V/Réf. : R1121/2019 (corr. : *Katia De Luca*)  
N/Réf. : GM/BXL20556\_660\_Ravenstein\_4  
Annexe : 1 dossier

Objet : BRUXELLES. Rue Ravenstein 4. Construction d'un étage en toiture. Demande de permis d'urbanisme.

**Avis de la CRMS**

Images extraites du dossier de demande

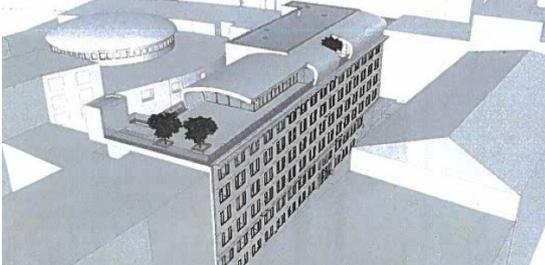
Mise à part de la question liée à la hauteur et de la visibilité de la surhausse, la Commission estime que le traitement architectural du surhaussement pourrait être amélioré, notamment pour ce qui concerne le choix des matériaux. Dans ce cadre, elle attire l'attention sur la grande cohérence du contexte urbain dans lequel le projet s'inscrit et en particulier la dominance de parement présentant un aspect 'pierre de France'. Afin de mieux s'inscrire dans ce contexte, la Commission préconise donc ne pas utiliser du crépi blanc mais de ***prévoir un revêtement de teinte 'pierre de France' pour la nouvelle façade du côté de la rue Ravenstein.***

Photo CRMS

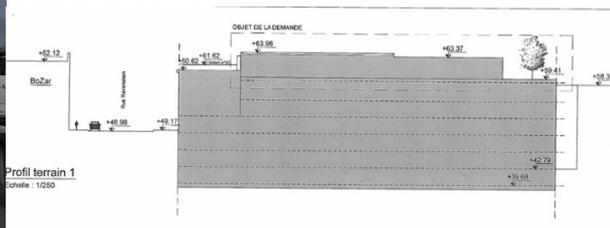
Sur base des documents fournis et un premier examen sur place, il semble qu'une partie du surhaussement projeté (à savoir ca.1/3 du volume de l'étage ajouté) serait perceptible depuis le haut de la rue Baron Horta (ca. 1/3 de l'étage ajouté). Cette visibilité s'explique par le fait qu'une partie de la rehausse dépasserait la hauteur du Palais des Beaux-Arts (en ce que compris son acrotère), à savoir la partie 'technique' de l'étage ajouté qui aurait une hauteur cumulative de 63.96m. En réduisant cette hauteur au niveau 63.37 (le niveau maximal de la toiture courbe), on pourrait probablement réduire, voire annihiler cette visibilité. ***Une analyse fine de cette question devrait cependant permettre de juger si l'impact du surhaussement sur la perspective depuis la rue Baron Horta est tel qu'une cette réduction (partielle) de la hauteur s'impose effectivement.***
